审图常见问题解析

2023年10月 总第3期

《审图常见问题解析一月一答》2023年10月 总第3期

图1 员工餐厅平面图

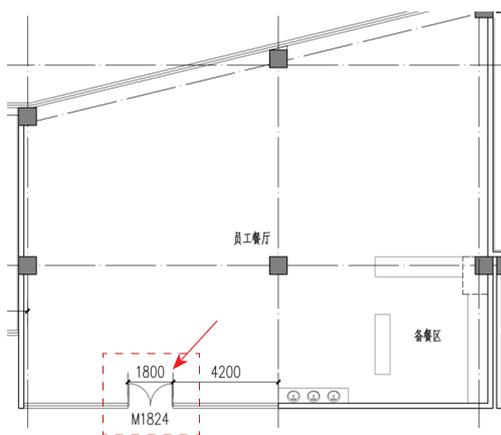
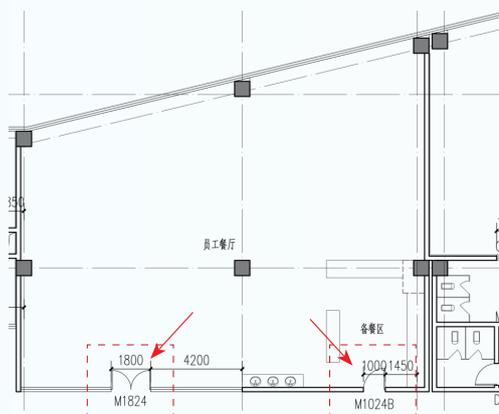
某项目平面图中员工餐厅建筑面积大于 120m^2 ，只设有1个疏散门(见图1)。

根据《建筑设计防火规范》(2018年版)第5.5.15条第1款规定,员工餐厅属于“其它建筑或场所”,建筑面积超过 120m^2 但未设置2个疏散门,违反了该条款规定。

员工餐厅增设一个疏散门(见图2)。

图1 某项目首层无障碍出入口位置平面（局部）

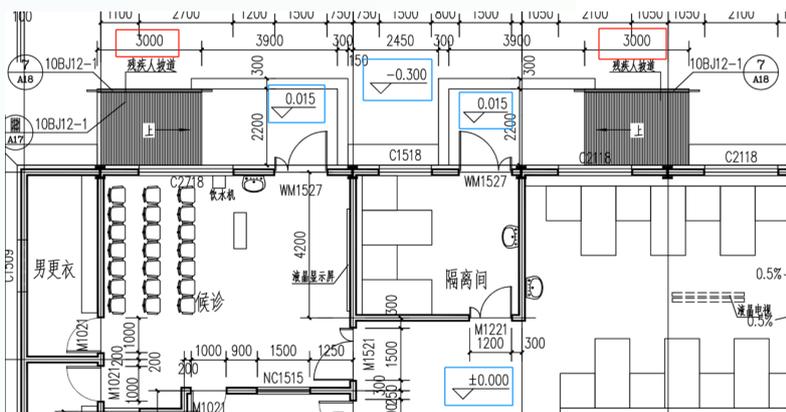
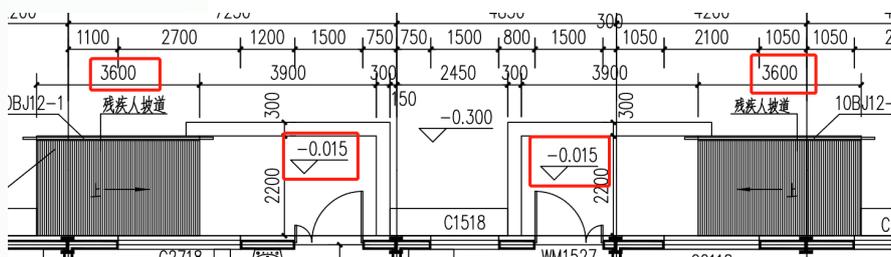
首层平面图中，无障碍轮椅坡道长3m，提升高度0.315m，纵向坡度为1:9.5，违反了《建筑与市政工程无障碍通用规范》GB 55019-2021 第2.3.1条第1款“轮椅坡道纵向坡度不应大于1:12”的规定（见图1）。

首先，该项目北侧两外门处室外平台标高有误（应为-0.015）；其次，北侧两处无障碍轮椅坡道的起止点高差超过了150mm，按照规范要求坡度不应大于1:12（约0.083），而实际设计坡度为0.315/3=1:9.5（约0.105），违反了《建筑与市政工程无障碍通用规范》第2.3.1条第1款的规定，根据《北京市房屋建筑工程施工图事后检查要点（试行）》判定违反无障碍B类强条。

(1) 修改外门处室外平台标高。

(2) 两处无障碍轮椅坡道按《建筑与市政工程无障碍通用规范》第2.3.1条第1款的要求

加长，满足规定坡度的要求（见图2）。

图1 某地库人防框架梁平面图

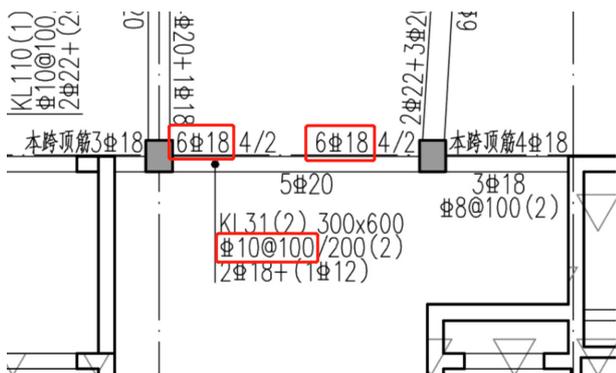
(1) 人防框架梁KL31(2) 箍筋间距100mm大于主筋直径18mm的5倍，见图1。

(1) 人防框架梁KL31(2) 箍筋间距100mm大于主筋直径18mm的5倍，即取 $(18 \times 5 = 90\text{mm})$ ；

调整人防框架梁及连续梁箍筋间距或主筋直径，以满足规范要求。

图2 某地库人防连续梁平面图

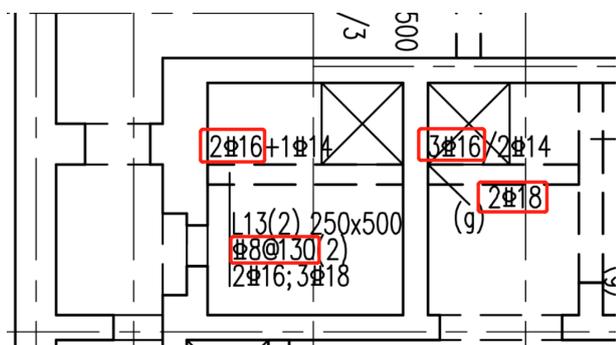
(2) 人防连续梁L13(2) 箍筋间距130mm大于主筋直径16mm、18mm的5倍，见图2。

(2) 人防连续梁L13(2) 箍筋间距130mm大于主筋直径16mm、直径18mm的5倍，即取 $(16 \times 5 = 80\text{mm})$ 、 $(18 \times 5 = 90\text{mm})$ 的较小值。

图2 某项目首层墙柱配筋局部平面图及其详图

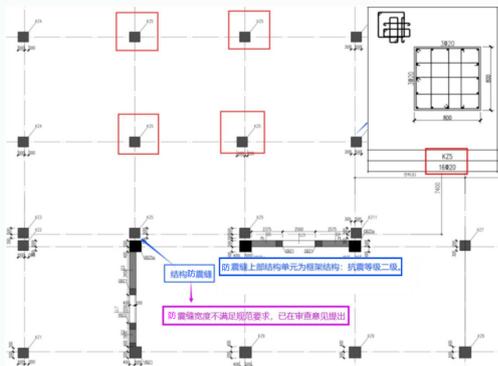
某项目为隔震结构，地下一层为隔震层。地上部分通过抗震缝分为A、B两个结构单元；其中B单元为框架结构，其抗震等级为二级。框架柱纵筋采用HRB500牌号钢筋。KZ5截面 $800 \times 800\text{mm}$ ，纵筋实配 $16\Phi 20$ ，配筋率为0.785%；KZ8截面 $800 \times 1200\text{mm}$ ，纵筋实配 $4\Phi 25 + 6\Phi 22 + 10\Phi 20$ ，配筋率为0.769%，均小于0.80%。不满足《混凝土结构通用规范》GB 55008-2021第4.4.9条规定的最小配筋率0.80%的要求（见图1、图2）。

框架为二级,计算结果不满足二级框架的抗震措施要求,造成B单元部分框架柱纵筋配筋率不满足规范最小配筋率要求,根据《北京市房屋建筑工程施工图事后检查要点(试行)》判定违反B类强条。

(1) 框剪结构和框架结构合并建模计算时,应注意

定义分塔,并依据规范要求单独定义不同部位的抗震等级,同时设计须对程序计算结果的正确性进行分析判断。

(2) 分别建模计算,输入输出信息简明清晰,有利于校核。

图1 雨水收集、处理、回用原理示意图

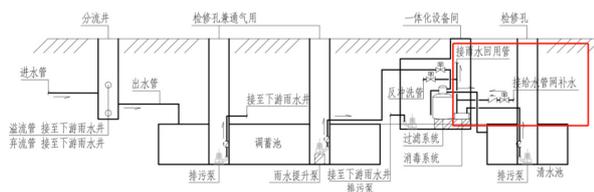
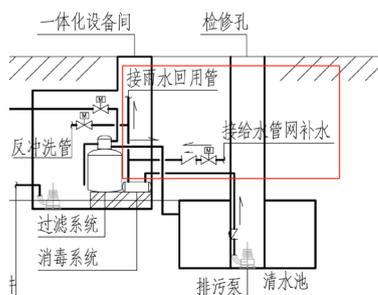
某新建工业建筑,雨水收集、处理、回用原理示意图中给水管与雨水回用管直接连接,接管处只设置一个止回阀(见图1、图2)。

本工程应执行《建筑给水排水与节水通用规范》,给水管严禁与雨水回用管道连接(即使装倒流防止器也不允许),上述错误做法严重影响了生活饮用水水质卫生安全。

若雨水进行收集回用,补水管应补至雨水回用水池,并需要满足《建筑给水排水与节水通用规范》第3.2.8条及第7.3.3条的规定,采用间接补水,做好空气间隙并保证补水管口在室外地面暴雨积水条件下不得被淹没的要求。

图1 地下一层喷淋管道平面图（局部）

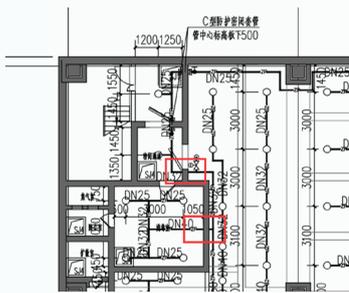
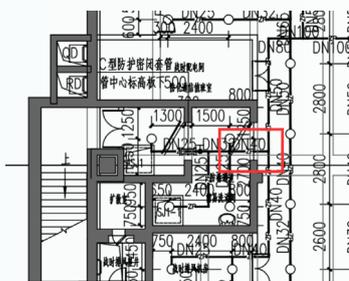
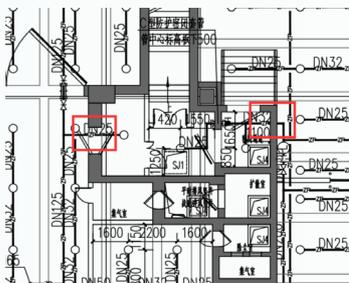
某高端贸易供应链示范基地项目地下一层设有人防工程。平时为戊类仓库，战时为甲6级二等人员掩蔽所、移动电站、甲6级人防物资。地下一层设置自动喷水灭火系统，管道穿过人防工程口部密闭隔墙、防护密闭隔墙处未设刚性防水套管（见图1~3）。

人防工程最里面一道密闭门以外的区域为口部，如扩散室、密闭通道、防毒通道、洗消间（简易洗消间）、除尘室、滤毒室和竖井、防护密闭门以外的通道等。口部与清洁区之间的墙体为密闭隔墙或防护密闭隔墙（可根据墙体上设置的人防门判断），管道穿过时均需按《平战结合人民防空工程设计规范》第6.1.3条设置刚性防水套管。管道穿过防护密闭隔墙时还应按《平战结合人民防空工程设计规范》第6.2.17条设置防护阀门。

管道穿过口部与清洁区之间的密闭隔墙或防护密闭隔墙处按《平战结合人民防空工程设计规范》第6.1.3条设置刚性防水套管。因人防口部火灾危险性较小，亦可取消口部的喷头，避免自动喷水灭火系统管道穿过密闭隔墙或防护密闭隔墙。

图1 局部通风平面图

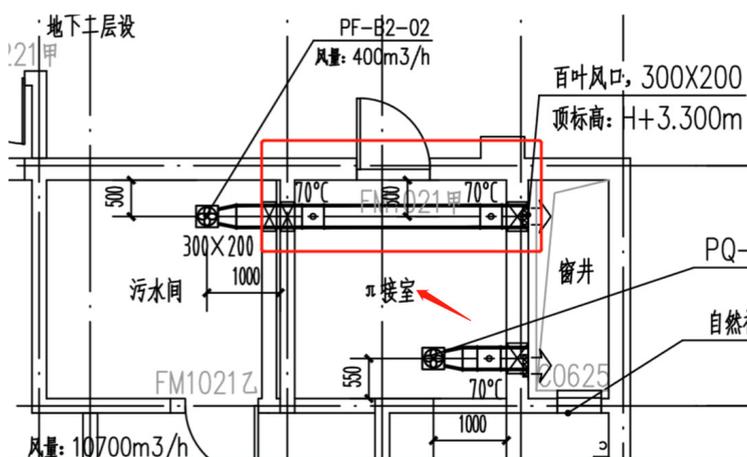
本项目地下室设置的污水间，其排风管道穿越相邻的电气用房（π接室）后引至窗井，详见图1。其做法不满足《建筑电气与智能化通用规范》GB 55024-2022第2.0.3条规定。

与电气设备运行无关的管道，尤其是水管、通风管道不应穿越电气设备用房，以确保电气设备安全。图纸检查过程中经常发现部分项目把用水设备房间与电气用房贴邻布置，水管、通风管道随意穿越电气用房等不合理情况。

由于该条款编制在电气专业的规范中，暖通及给排水设计人员很容易忽略，设计时要加强专业间图纸相互核对工作，避免该类问题的发生。

图1 二、三层左侧应急照明平面图

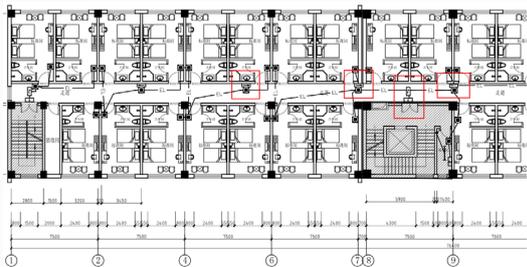
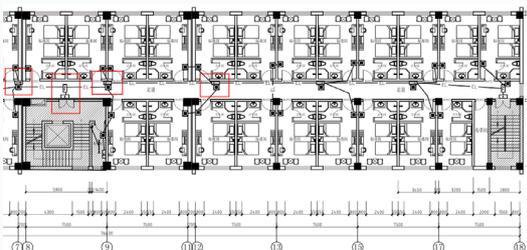
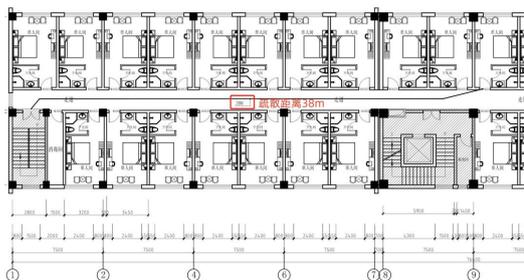
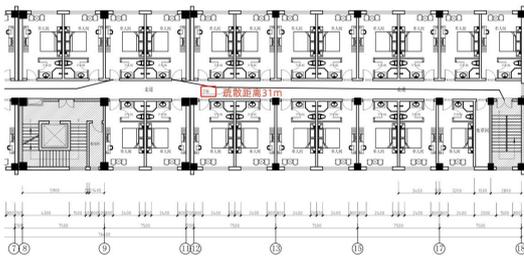
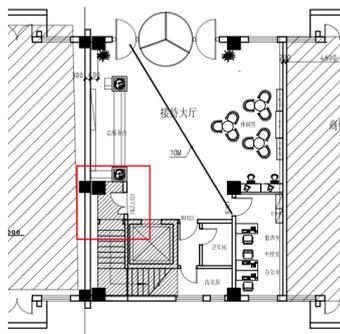
二、三层8轴~9轴间的楼梯间内设有配电间(见图3、图4),且该楼梯间首层的门未向疏散方向开启(见图5),不满足安全疏散要求,建筑专业组织疏散路线未利用此楼梯间疏散,现电气专业图纸4轴~13轴间安全出口灯和方向标志灯均向此楼梯间疏散(见图1、图2),灯光疏散指示标志指示方向不正确,不满足《建筑防火通用规范》GB 55037-2022第10.1.8条“方向指示正确清晰”的要求。

本改造项目应该按照建筑专业组织的疏散路线，在疏散路径上设置灯光疏散指示标志。现建筑专业利用建筑两端的疏散楼梯进行疏散，8轴~9轴的楼梯仅作为平时使用，不作为应急疏散时使用。现电气专业忽略建筑专业规划的疏散路线，同时利用两端和8轴~9

轴三部楼梯疏散，在8轴~9轴楼梯间门上设置安全出口灯，4轴~13轴走道内疏散指示灯指向8轴~9轴楼梯间，导致灯光疏散指示标志方向指示不正确，违反《建筑防火通用规范》GB 55037-2022第10.1.8条的要求，是违反消防强条问题。

电气专业应根据建筑专业规划的疏散路线设置灯光疏散指示标志。针对本建筑，应删除8轴~9轴楼梯间门上的安全出口灯，4轴~13轴走道内疏散指示灯应调整指向，分别指向建筑两端的楼梯间。

图1

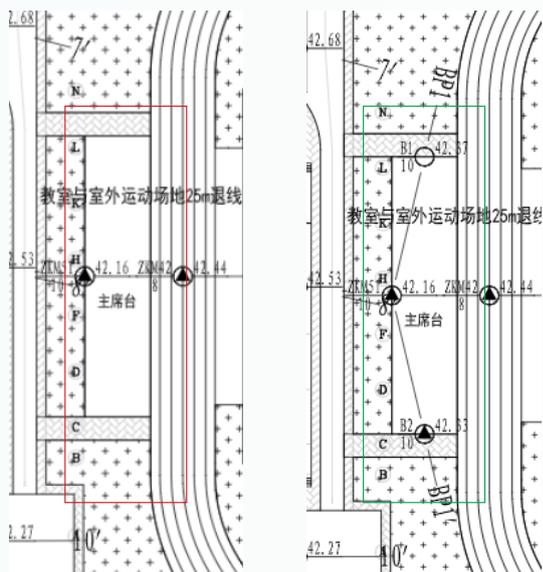
某项目为新小区中小学建设工程,其中主席台钻孔布置情况(见图1)。存在问题为主席台场地因南、北两侧未布置勘探点,不满足查明天然地基持力层分布状况及地基处理范围的要求。

本项目拟建主席台为窄长型建筑物,仅在主席台中间部位两侧布设了钻孔,主席台两端未布设钻孔,且周边钻孔离主席台较远,其钻孔布置不满足查明主席台范围土层分布的要求。

方案策划时对于窄长型建筑物,应沿拟建构筑物长轴方向中心线或外周轴两侧之字形布设钻孔(见图2),以达到控制拟建物场地地基土分布,满足勘察工作针对性的目的,达到最佳勘探效果,提升勘察成果的准确性与科学性。

图3 平面设计图(设置右转渠化岛)

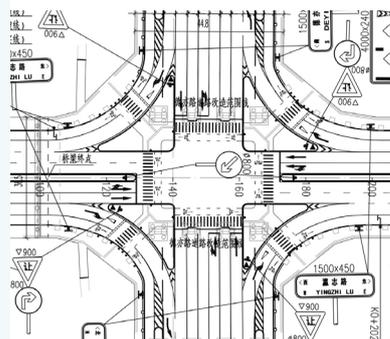
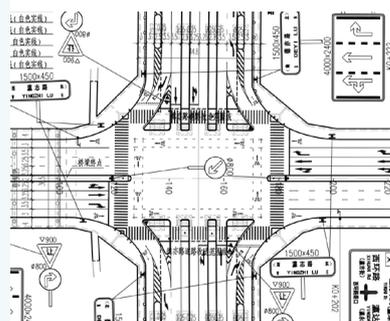
的角度是没有问题的，完全满足车辆转弯需要，但是仍然是不妥当的。问题有以下几点：1.采用过大的转弯半径，会导致右转机动车速度提高，威胁行人过街的安全；2.采用过大的转弯半径大大增加了行人过街的距离，尤其对老人、儿童和残疾人等交通弱势群体不友好；3.行人和非机动车在安全岛中混行往往空间不足，相比路段恶化了其通行条件，违背慢行系统优先的原则。4.设置右转渠化岛增加了路口占地面积，浪费土地资源。以上问题1-3依据的是现行北京市地方标准《步行和自行车交通环境规划设计标准》DB 11/1761-2020，第5.7.4条“5.7.4 城市道路平面交叉口不应设置右转渠化岛，已设置的应恢复。”虽然不是强制性条文，但是涉及公

众安全，上述问题第4点涉及公共利益（土地浪费）。审查机构在初审时提出审查意见并要求设计单位修改，设计单位复审提交修改图纸如图4所示：

由于既有桥墩限制，右转渠化岛无法取消，但是右转渠化岛已经以保护桥墩为目的进行了最小化设计。右转渠化岛不再作为慢行系统聚集的空间，人行和非机动车在路口能够各行其道且相比路段不缩小宽度。缩小了右转渠化岛也缩小了路口面积，减少了行人过街时间，是相对安全合理的设计，
